AVIS IRSN N° 2020-00192

Objet : Institut Laue-Langevin - INB n°67 - Réacteur à haut flux
Modification des traversées des enceintes béton et métallique du bâtiment ILL5 pour les guides de neutrons H1-H2

Schéma de principe du projet de modification des traversées

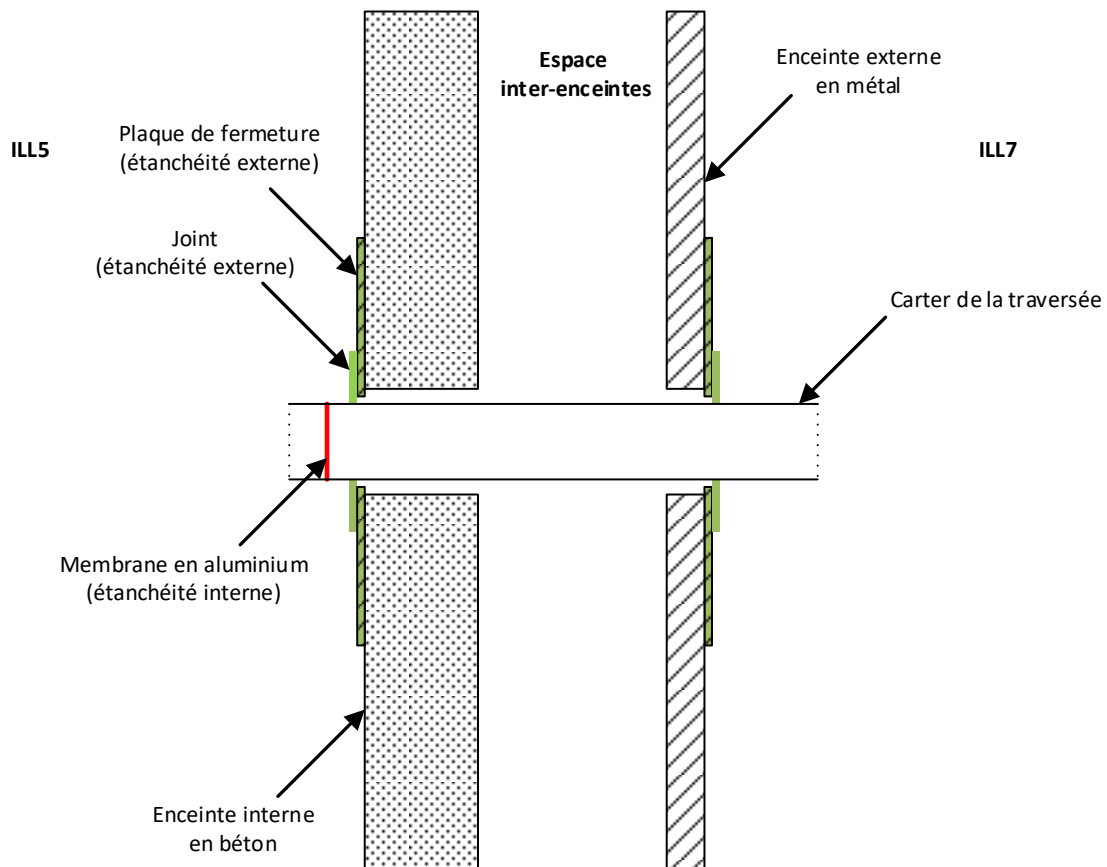
S'agissant de la stabilité et de l'étanchéité de la membrane en aluminium, l'ILL a appliqué, pour son étude, comme code de construction, la norme EN FR 13445 dédiée aux récipients sous pression non soumis à la flamme. Les chargements retenus sont le poids propre, la dépression interne due à la mise sous vide du carter, la pression hydrostatique exercée en cas d'inondation extrême et les sollicitations sismiques. L'ILL s'est assuré que les contraintes maximales appliquées à la membrane en aluminium et à son dispositif de fixation (brides et boulonnerie) respectent les critères de tenue mécanique issus du code de construction retenu. L'ILL a en outre calculé la déformation maximale de la membrane en cas d'aléa extrême et la durée de vie en fatigue due aux cycles de dépression dans les traversées. **Les calculs réalisés par l'ILL et les résultats obtenus n'appellent pas de remarque de l'IRSN.**

S'agissant du risque d'agression de la membrane par le carter adjacent, situé en amont côté bâtiment ILL5, l'ILL a vérifié, dans un premier temps, la stabilité au SND de ce carter. Le code de construction retenu est la norme EN FR 13445. Les chargements considérés sont le poids du carter précité complété du poids de son propre carter amont, dont la stabilité au SND n'est pas acquise, la dépression interne due à la mise sous vide du carter et les sollicitations sismiques. L'étude réalisée a permis à l'ILL de démontrer que les contraintes maximales appliquées au carter adjacent et à sa boulonnerie de fixation respectent, dans la majorité des situations, les critères de tenue mécanique issus du code de construction. Les dépassements localisés ont fait l'objet de justifications particulières. Dans un second temps, l'ILL a calculé le déplacement maximal des carters adjacents aux carters des traversées en cas de SND. La faible valeur de ce déplacement lui permet d'écarter le risque d'agression des membranes. **Les calculs réalisés par l'ILL et les résultats obtenus n'appellent pas de remarque de l'IRSN.**

En réponse à la demande n° 2 de l'ASN, l'ILL a étudié la stabilité et l'étanchéité des carters des traversées en cas d'aléa extrême. Le code de construction retenu est la norme EN FR 13445. Les chargements considérés sont le poids propre des carters des traversées complété des demi-masses de leurs carters adjacents, l'inondation extrême, la dépression interne due à la mise sous vide du carter et les sollicitations sismiques. L'étude réalisée a permis à l'ILL de démontrer que les contraintes maximales appliquées au carter et à sa boulonnerie de fixation respectent, dans la majorité des situations, les critères de tenue mécanique issus du code de construction. Les dépassements localisés ont fait l'objet de justifications particulières notamment au travers de la prise en compte des caractéristiques réelles des matériaux approvisionnés. **Les calculs réalisés par l'ILL et les résultats obtenus n'appellent pas de remarque de l'IRSN.**
